**SERVISNÍ  
BULLETIN**

## **SERVISNÍ BULLETIN č. 3/08/2008**

### **Obnovení provádění seskoků**

**Obalový dílec OP-087 velikosti 4N se zabaleným záložním padákem WP -175  
a se zabezpečovacím přístrojem MPAAD.**

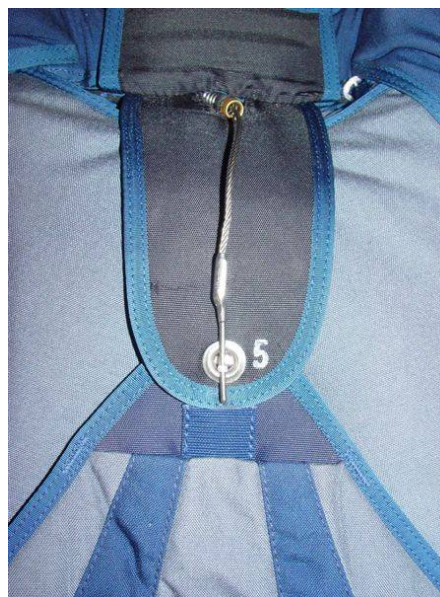
- 3. OPATŘENÍ:** uzavírat obalový dílec záložního padáku změnou postupu balení, uvedeného ve stávajícím technickém popisu číslo P-001-01, 5. vydání z 03/2008, strana 28, obrázek č. 21 (stávající způsob balení - viz příloha č. 1). Balení obalového dílce záložního padáku provést v pořadí chlopní 1-2-3-4-**6-5 (nový způsob balení - viz příloha č. 1)**. Zasunutí jehly uvolňovače záložního padáku provést max. ke hraně výztuhy chlopně č. 5 (viz příloha č. 1 - nový způsob balení). Výrobcem stanovená délka uzavírací šňůrky záložního padáku  $75 \pm 5$  mm (viz příloha č. 1).

Stávající způsob balení.  
Pořadí balení chlopní záložního  
padáku 1-2-3-4-5-6.  
Nahrazeno  
novým způsobem balení.

Nový způsob balení.  
Pořadí balení chlopní záložního  
padáku 1-2-3-4-**6-5**.

Stanovená délka uzavírací šňůrky záložního padáku - viz schéma
